內政部 函

發文字號：內授營建管字第1040812566號

主旨：關於昇降機間及室內安全梯遮煙性能疑義1案，請查照。

圖 A

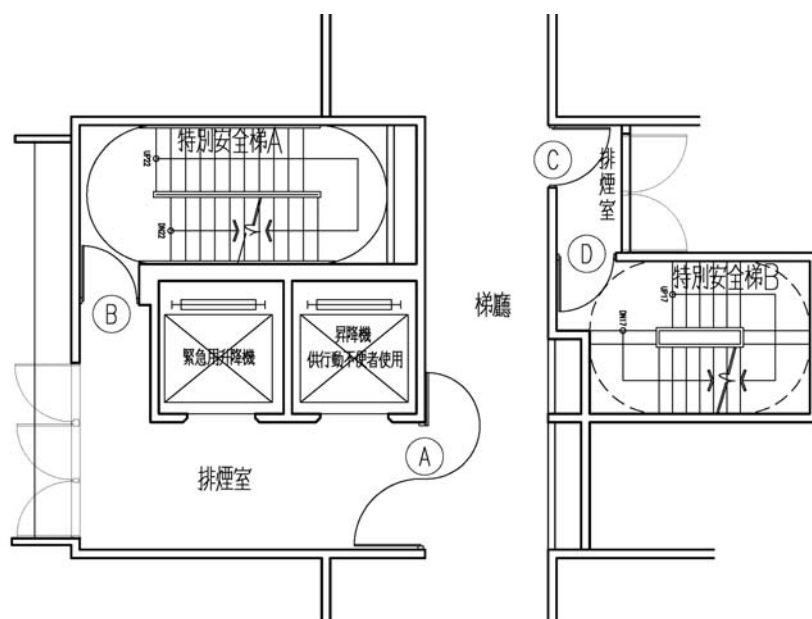
- 三、如昇降機道之出入口開向緊急昇降機之機間，因緊急昇降機機間四週牆壁及出入口之防火性能同編第107條第1款業有明定，該款第4目並規定應設置排煙設備，故該昇降機間出入口（如附件所示圖A之門A及門B，及圖B之門F）及昇降機道出入口得免受第79條之2第1項及第2項限制。
- 四、另本部93年8月16日台內營字第09300854220號函示「……如依規定僅需設置室內安全梯或戶外安全梯，並符合下列情形者，得經由緊急昇降機之機間進入室內安全梯或戶外安全梯：（一）該機間之出入口除開向一座室內安全梯或戶外安全梯外，限設一處，且不得直接連接居室。（二）緊急昇降機機間之排煙設備應符合各類場所消防安全設備設置標準第189條排煙室兼用之規定。（三）步行距離應計算至進入室內安全梯之防火門。（四）進入室內安全梯之防火門防火性能應符合同編第97條第1款第2目之規定。」緊急昇降機間已設有排煙設備，故自緊急昇降機機間進入之室內安全梯，其出入口之防火門（如附件所示圖B之門G）得免具遮煙性能。
- 五、至特別安全梯之構造同編第97條第1項第3款業有明定，自室內通陽臺或進入排煙室之出入口，或自陽臺或排煙室進入樓梯間之出入口，裝設之防火門（如附件所示圖A之門C及門D）均未規定遮煙性能。

- 一、依據本部營建署案陳社團法人高雄市建築師公會104年6月26日104高建師法字第368號函辦理。
- 二、「防火構造建築物內之挑空部分、……昇降機道……及其他類似部分，應以具有一小時以上防火時效之牆壁、防火門窗等防火設備與該處防火構造之樓地板形成區劃分隔。昇降機道裝設之防火設備應具有遮煙性能。……（第2項）前項昇降機道前設有昇降機間且併同區劃者，昇降機間出入口裝設具有遮煙性能之防火設備時，昇降機道出入口得免受應裝設具遮煙性能防火設備之限制；昇降機間出入口裝設之門非防火設備但開啟後能自動關閉且具有遮煙性能時，昇降機道出入口之防火設備得免受應具遮煙性能之限制。」為建築技術規則建築設計施工編第79條之2第1項及第2項所明定，依上開第2項規定設置之昇降機間區劃，係為防止起火樓層漫入當層昇降機間之火及煙漫入非起火樓層之居室及避難路徑，先予敘明。
